Brandweer renvooi

VanWestreenen Adviseurs Simpelweg 11 1118 CA Amsterdam T: 020 614 1111 F: 020 614 1112 E: info@vanwestreenen.nl W: www.vanwestreenen.nl	PROJECT: Aanpak omgevingsvergunning ondergrond bouwen OPDRACHTGEVER: Grondwiel B.V. Schiedweg 18 3919 KA Zeewijde T: 0361 414141 E: info@grondwiel.nl W: www.grondwiel.nl	SCHAL: 1:100 GETEKEND: AKH FORMAAT: A4 DATUM: 15-9-2022 VIJZIGING: 15-9-2022	ONDERDEEL: Pluimstafel 8 Meten voor de uitvoering in het werk (controllen)	PROJECTNUMMER: 15-9-2022 Blad 6 van 6
--	---	--	---	--

Situatie
Situatie 1:1000
Situatie 1:1000
Situatie 1:1000
Situatie 1:1000

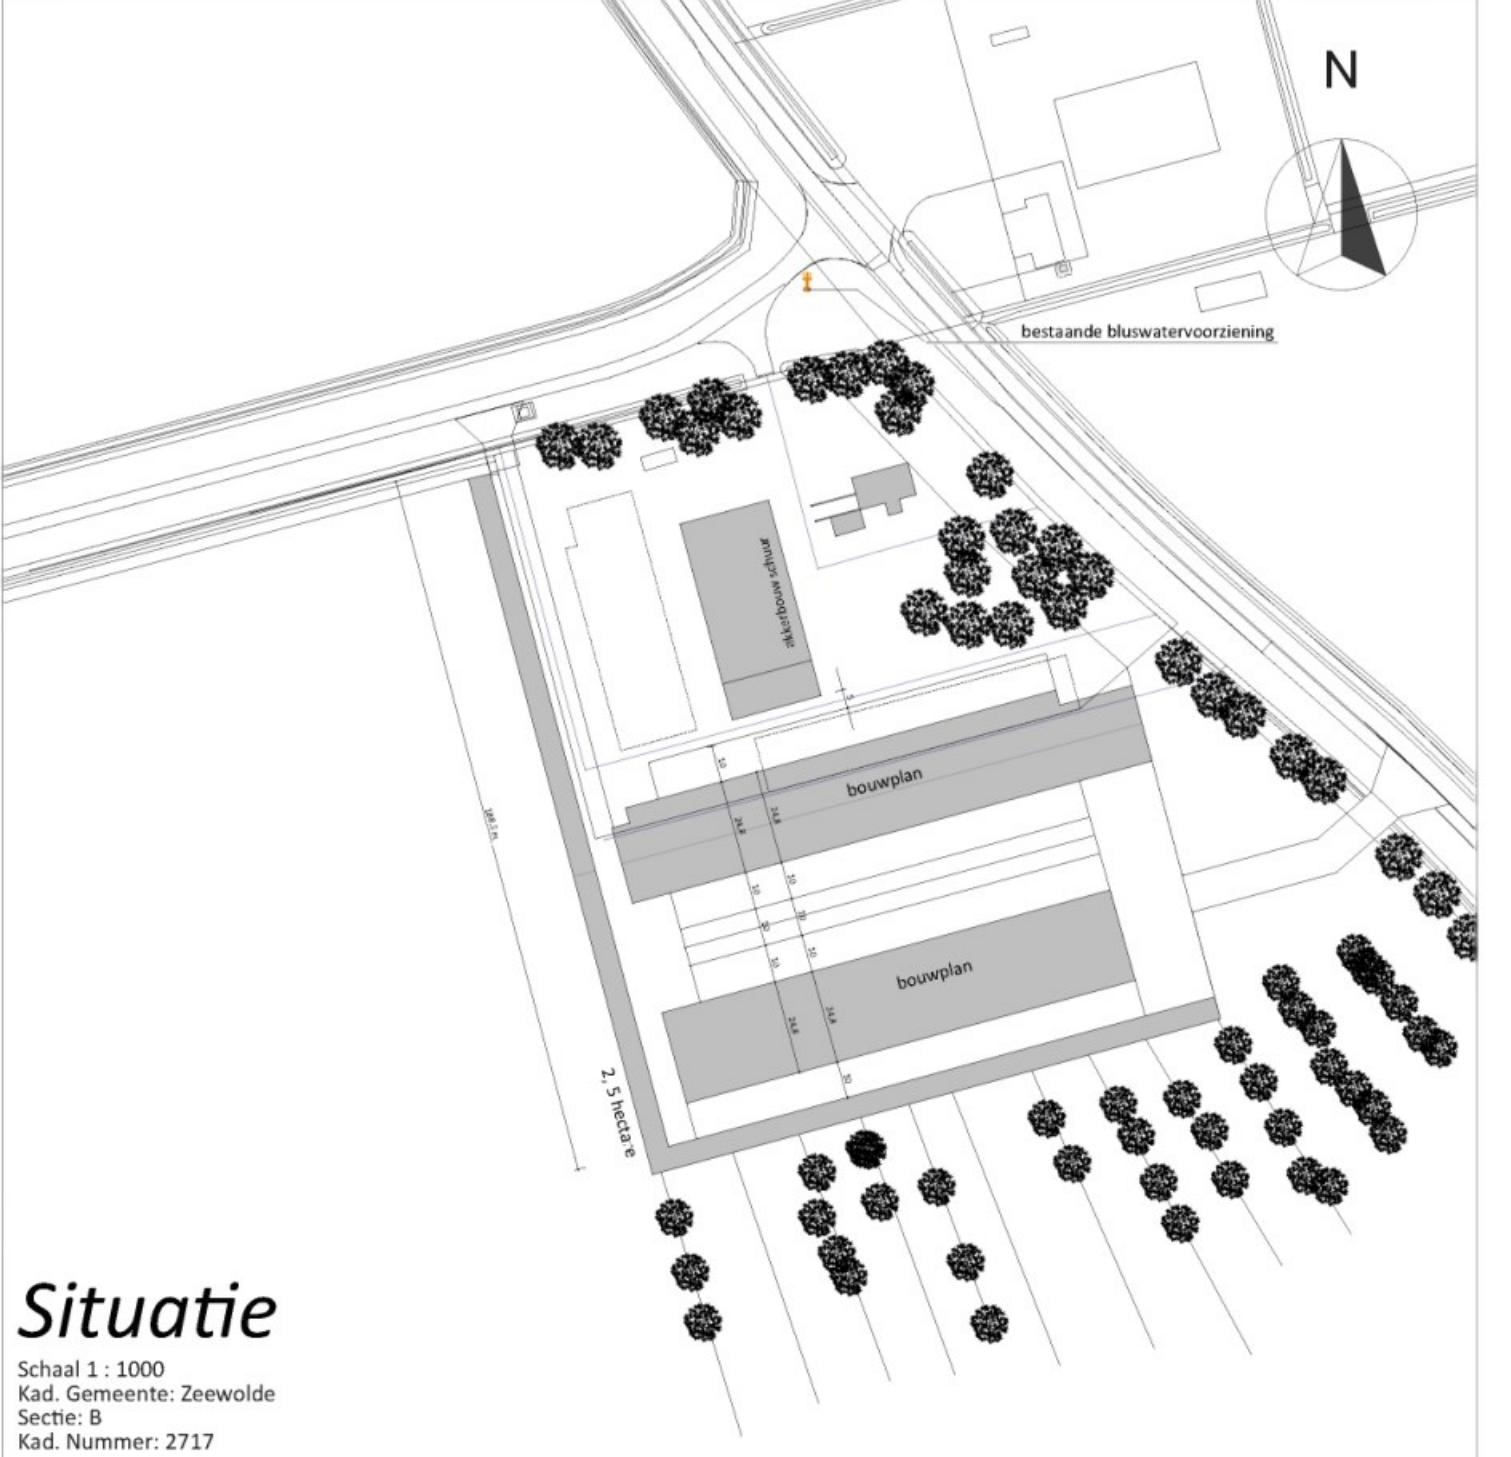
De in de brandscheidings aanwezige constructieonderdelen dienen zelfslutend te worden uitgevoerd (zelfsluitende brandwerende deuren).

De brandscheidings dienen ook aan de RA eisen te voldoen.

Voor oplevering dient definitieve afstemming plaats te vinden m.b.t. locatie en aantal aanwezige bluswatervoorzieningen waarbij naast de standaard bluswatervoorzieningen een minimale capaciteit van 30m³/jaar gerealiseerd dient te worden.

Wanden, vloeren en plafonds, waaraan de eisen inzake brandwerendheid zijn ingesteld, moeten ook voor wat betreft hun aansluiting op andere constructiedelen en voor wat betreft de doorvoeringen van kabels, leidingen en kanalen een brandwerendheid bezitten conform ISO 181 publicatieb van de doorvoeringen) overeenkomende met die van deze wanden, vloeren en plafonds, dan wel daaraan geen afbreuk doet.

Alle constructieonderdelen die een brandprestatie dienen te bezitten zoals op tekening is aangegeven dienen doormiddel van een certificaat te worden aangetoond

Alle deuren en hekwerken dienen geopend te kunnen worden zonder sleutel of los voorwerp.
